სს „რუსთავის აზოტი“-ს ქიმიური საწარმოს ექსპლუატაციის პირობების
ცვლილების პროექტის გზშ-ის ანგარიშის თაობაზე

25 ივლისი, 2025

გარემოსდაცვითი და სოციალური
სამართლიანობისთვის
საქართველოში

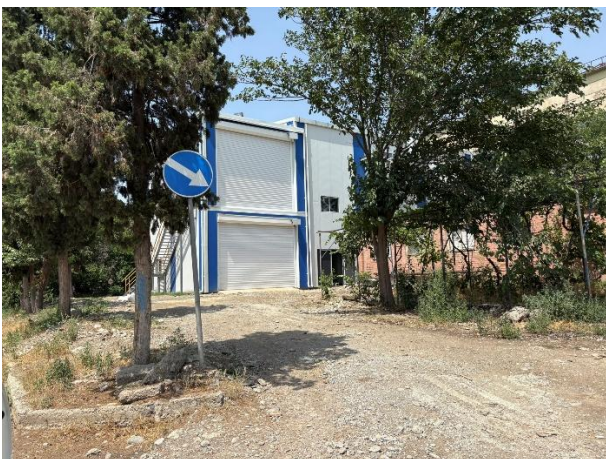
თუმცა, სს რუსთავის აზოტის საწარმოო ტერიტორიის დათვალიერება ნათელს ფენს ამ საკითხს. კომპანია გარემოსდაცვითი გადაწყვეტილებისა და სამშენებლო ნებართვის გარეშე უკვე აწარმოებს გზშ-ის ანგარიშში განხილული საწარმოო ნაგებობების მშენებლობას. ურბანული ჩამდინარე წყლების გამწმენდი ნაგებობის მოწყობა უკვე დასრულებულია და მიმდინარეობს მისი ექსპლუატაცია. აღსანიშნავია, რომ გზშ-ის ანგარიშში საერთოდ არ არის ნახსენები მიმდინარე სამშენებლო საქმიანობა. შესაბამისად, გზშ-ის დოკუმენტი შეიცავს არაზუსტ ან შეცდომაში შემყვან მტკიცებებს.

N67 სკოპინგის დასკვნაში გარემოს ეროვნული სააგენტო აღნიშნავდა, რომ კომპანიამ, უნებართვოდ, უკვე შეასრულა ექსპლუატაციის პირობების ცვლილების ფარგლებში გათვალისწინებული სამუშაოების ნაწილი. ამ გარემოების გამო, სააგენტომ მიმართა გარემოსდაცვითი ზედამხედველობის დეპარტამენტს სამართლებრივი რეაგირების მიზნით. გზშ დოკუმენტის საჯარო განხილვისას, სააგენტოს წარმომადგენლმა დაადასტურა, რომ მათი მიმართვა უშუალოდ უკავშირდებოდა მოცემულ გზშ-ის ანგარიშში განხილულ საქმიანობებს. აღსანიშნავია, რომ კომპანიას დღემდე არ შეუწყვეტია უკანონო მშენებლობები, რაც სააგენტოსთვის გარემოზე ზედამხედველობის დეპარტამენტისადმი ხელახალი მიმართვის საფუძველი უნდა გახდეს.
